改善箇所説明図

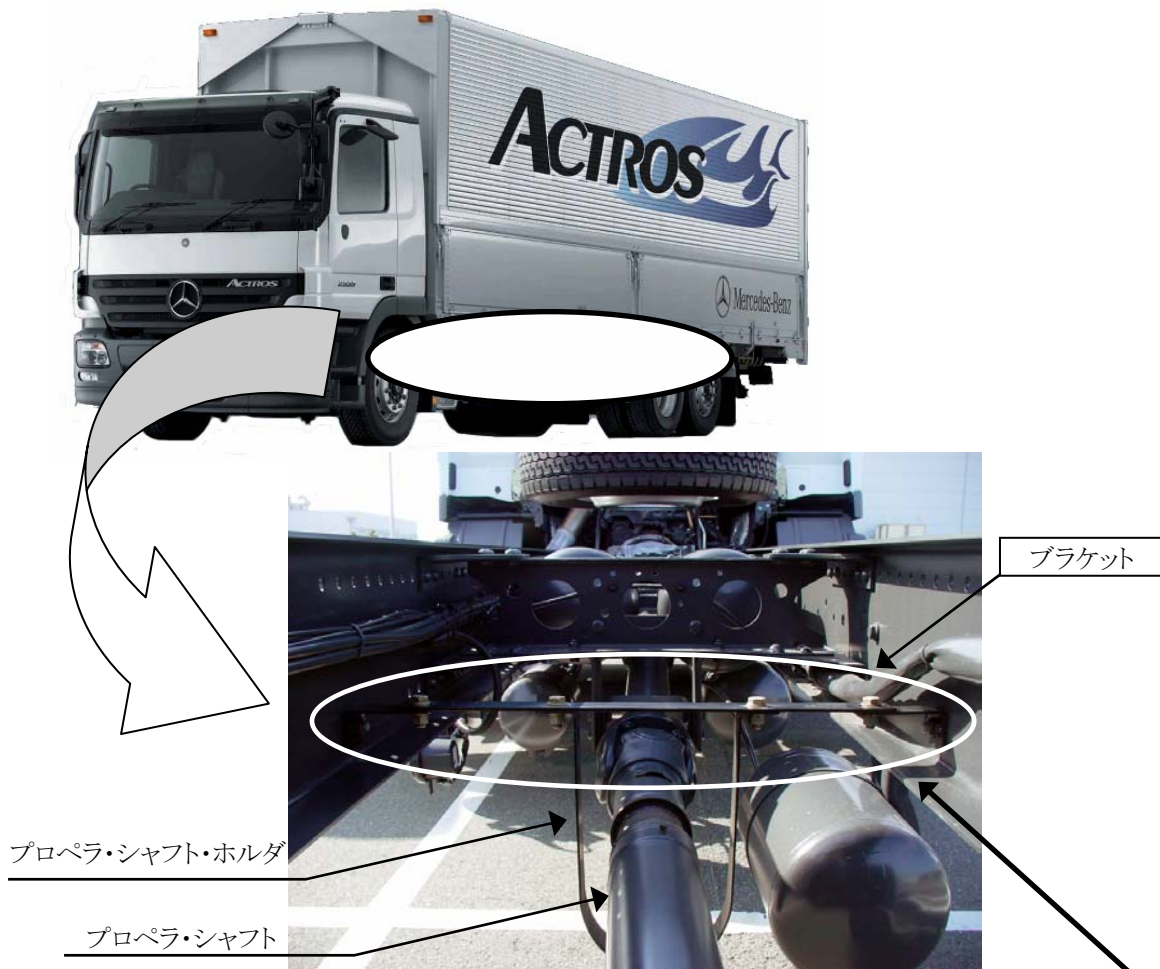
改善前

一体型ブラケット

プロペラ・シャフトの脱落を防止するプロペラ・シャフト・ホルダを車体に取り付けているブラケットの強度が不足しているため、当該ブラケットに亀裂が生じるものがある。そのまま使用を続けると、亀裂が進行し、最悪の場合、プロペラ・シャフト・ホルダが脱落して他の交通の安全を妨げるおそれがある。

改善後

分割型ブラケット

全車両、プロペラ・シャフト・ホルダ・ブラケットを対策品と交換する。

識別： フロント牽引用カップリングピンに黄色ペイントを塗布する。
